Oggetto: [ID_VIP: 4806] D.lgs. 152/2006 e ss. mm. ii. e L.R. 11/2001 e ss. mm. ii. – Procedura di VIA di competenza Statale relativo ad un parco eolico, denominato "Maffei", ricadente nel comune di Brindisi, composto da 11 aerogeneratori per una potenza complessiva di 48 MW.

Deliberazione della Giunta Regionale

Parere Tecnico

Oggetto: Impianto Eolico composto da n.11 aerogeneratori aventi una potenza complessiva di 48 MW nel Comune di Brindisi (BR) alla Località "Maffei"

Figura n. 2) Visualizzazione degli impianti FER realizzati e inseriti sul sito web:

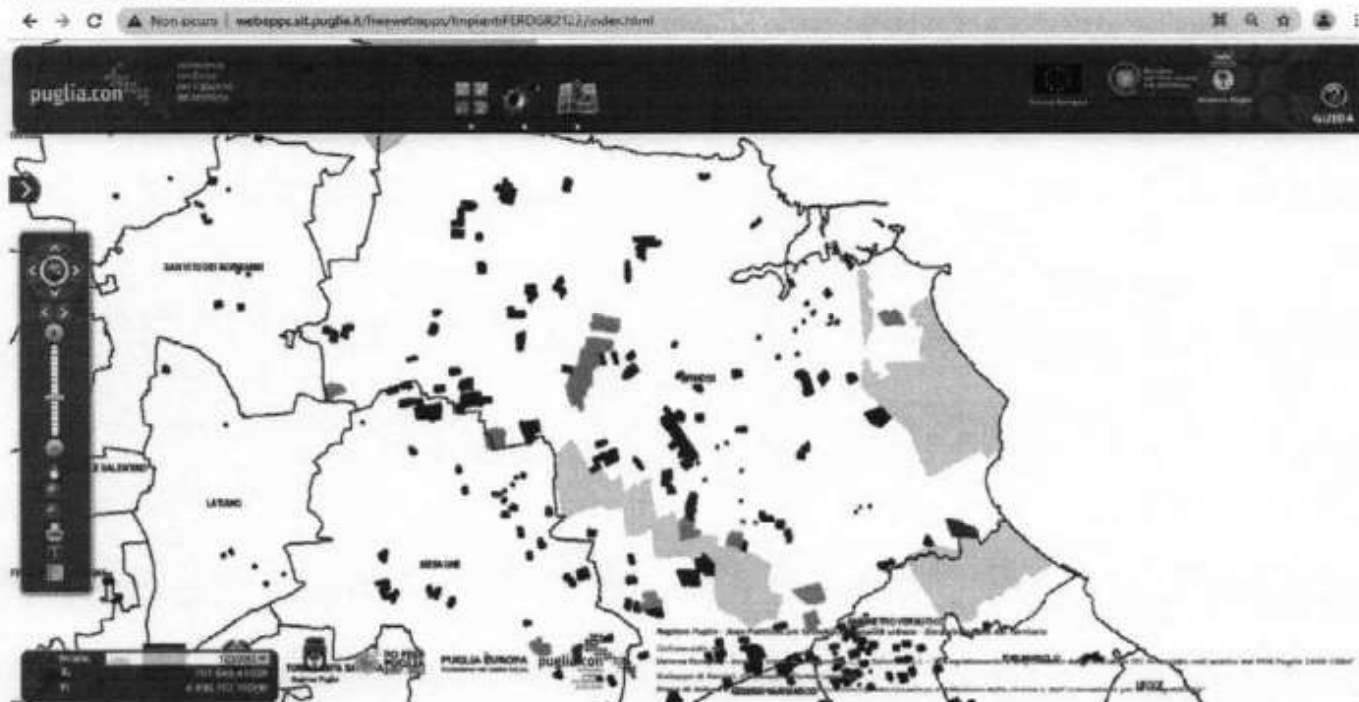
2.1.3 Impatti cumulativi

Le "Linee guida sulla progettazione e localizzazione di impianti di energia rinnovabile - Parte 1" sottolineano come "oltre alle criticità di natura percettiva la costruzione di un impianto comporta delle trasformazioni che possono modificare in modo irreversibile il paesaggio. I problemi più rilevanti in questi contesti sono determinati dagli impatti cumulativi che generano disturbo visivo sia di tipo statico che dinamico, ad esempio da punti di osservazione di notevole valore paesaggistico [...]. Gli effetti di un impianto eolico sul paesaggio possono essere di varia natura: diretti/indiretti temporanei/permanenti, riducibili, reversibili/irreversibili, positivi/negativi. Tali effetti sono dovuti non soltanto all'introduzione nel paesaggio degli aerogeneratori ma anche di tutte le componenti ad esse connesse (cabine di trasformazione, elettrodotti cavidotti, strade e piste di servizio) e possono verificarsi sia in fase di cantiere che di esercizio dell'impianto. Infine, sebbene un impianto eolico impegni una quantità inferiore di suolo rispetto ad altre

Si evidenzia infine che non si ritiene di poter fornire indicazioni delle modifiche progettuali necessarie ai fini dell'assenso, attesa la natura stessa dell'intervento comportante un effetto di saturazione che minaccia e pregiudica in modo non mitigabile i valori culturali e paesaggistici dell'area di interesse, in contrasto oltretutto con quanto auspicato dalle Linee Guida Energie rinnovabili del PPTR, in base alle quali *"Si prevede dunque la localizzazione di impianti eolici di grande e media taglia lungo i viali di accesso alle zone produttive, nelle aree di pertinenza dei lotti industriali, nelle aree agricole di mitigazione, in prossimità dei bacini estrattivi"*.
